Statens vegvesen

Vår referanse:
17/83050-7

Uttale – Oppstart – Manger sentrum del B4 – Fv. 409 – Gnr. 45 bnr. 84 – Radøy kommune

Reguleringsplan for Manger sentrum (2008) t.v og kart vedlagt oppstartsmelding t.h.

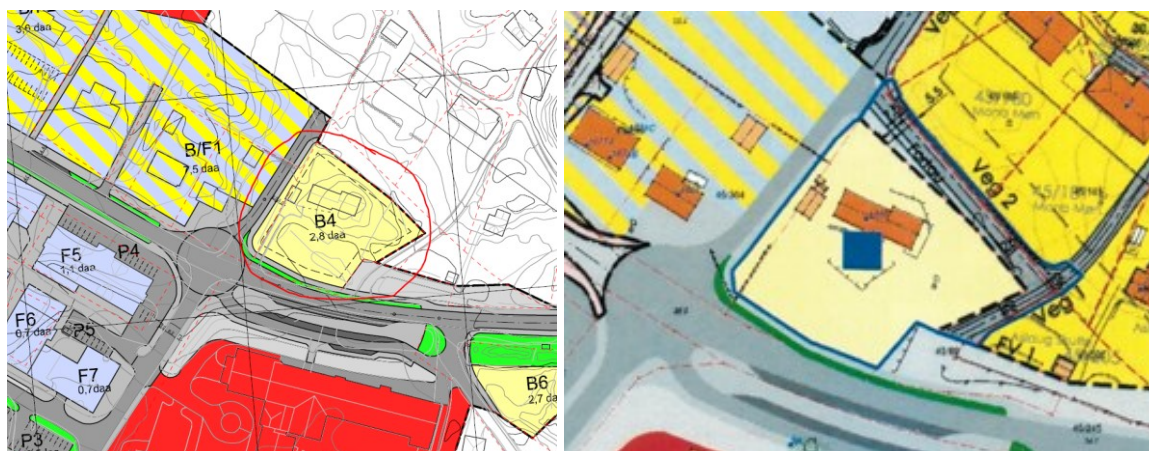
Vi har tidlegare vore kontakta av tiltakshavar med føremål å avklare plangrense for reguleringsplanen før det vart varsla oppstart av planarbeid. Vi vart synt eit framlegg til plangrense som mellom anna omfatta rundkøyning og kollektivterminal slik det er vist i plan for *Manger sentrum (2008)*. Slik vi oppfatta tiltakshavar var semje med kommunen om å omregulere og fjerne desse tiltaka frå plan. Vårt svar til dette var at rundkøyning og kollektivterminal var del av den samla løysinga for infrastrukturen i Manger sentrum. Dersom ein ynskjer å endre planføremål her meiner vi det må ei politisk avklaring til i kommunen.

Slik vi tolkar oppstartsvarslet omfattar ikkje planområdet avkøyrslar til offentleg veg. Dette er uheldig og kan komplisere det vidare planarbeidet.

Framlegget vi først fekk til uttale synte ein tilkomstveg over krysset til Rema 1000. Det ser ut til at denne tilkomsten er tatt ut av planframlegget, og at ein no vurderer å nytte avkøyrslar som er regulert i reguleringsplan for *Hesthaugen (2005)*. Denne avkøyrslar er regulert om i plan for *Manger sentrum*.

Planområdet ligg i tilknytning til fylkesveg 409. Det er regulert avkøyring til denne tomte via ei planlagt rundkøyring. Det er uvisst når vegen vert utbetra og ny rundkøyring vert etablert.

Slik vi tolkar oppstartsvarslet omfattar ikkje planområdet avkøyrsl til offentleg veg. Ein må sørge for at planen heimlar slik tilkomst. Dersom dette ikkje er tilfellet må søknad om avkøyrsl behandlast etter veglova § 40, 2 ledd. Det vil i så fall vere eit krav at avkøyrsla er bygd i samsvar med Handbok N100.

Byggjegrnser i planen kjem fram av reguleringsplan for *Manger sentrum* (2008). Det kan sjå ut til at det er regulert ei byggjegrnse på 15 meter. Slik vi ser det vil det vere behov for meir areal i anleggsfasen når rundkøyringa vert etablert, og det vidare planarbeidet må ta høgde for dette.
